Notitie ambtshalve wijzigingen

Ontwerpbestemmingsplan 'Oeienbosdijk 60'

Afbeelding 1: Huidige ligging van de aanduiding waterberging (roodomlijnd)

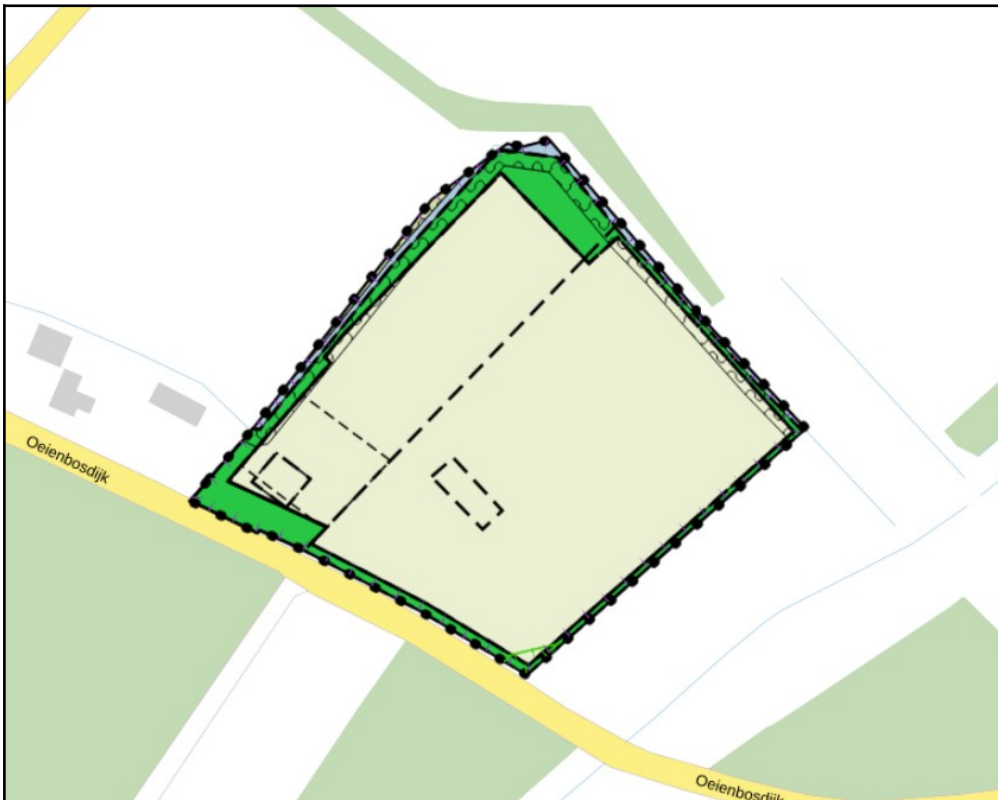
a. Het waterschap verzoekt om de contour van de aanduiding 'Waterberging' op te verbeelden te verkleinen. De beoogde locatie voor de bedrijfswoning heeft vanuit de Interim Omgevingsverordening Noord-Brabant en de Legger Waterstaatswerken 2023 geen functieaanduiding 'waterberging'. Het waterschap heeft deze aanpassing ook met de provincie Noord-Brabant afgestemd.

De gevraagde wijziging wordt overgenomen en dit resulteert in het volgende:

Afbeelding 2: Aangepaste ligging van de aanduiding waterberging (roodomlijnd)
